SERVICE INFORMATION NO. SID4-020/1

1.2 Subject

Technische Mitteilung Nr. / Datum: TM TAE 125-0007, Revision 3 / 02.09.2004
Service Bulletin No. / Date TM TAE 125-0007, Revision 3 / September 2nd, 2004

Subject: *Cooling circuit:*
a) *Installation of plug in small circuit*
b) *Exchange of coolant*
c) *Installation of Silicate-Pouch*

Bild/Figure 1

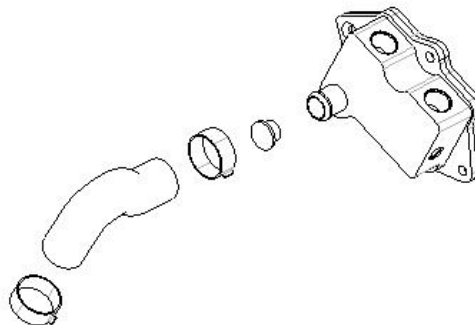
a) Installation of a plug in the small cooling circuit

To improve the coolant supply to the cylinders 1 and 2, the plug 02-7220-01136R1 has to be installed at the coolant inlet of the oil thermostat housing 02-7250-03600Rx as follows (see figure 1):

- *open the tube clamp at the end of the coolant hose (side of oil thermostat)*
- *remove the coolant hose from the oil thermostat*
- *press the plug in up to the collar*
- *install the hose at the inlet of the oil thermostat*
- *close the tube clamp*
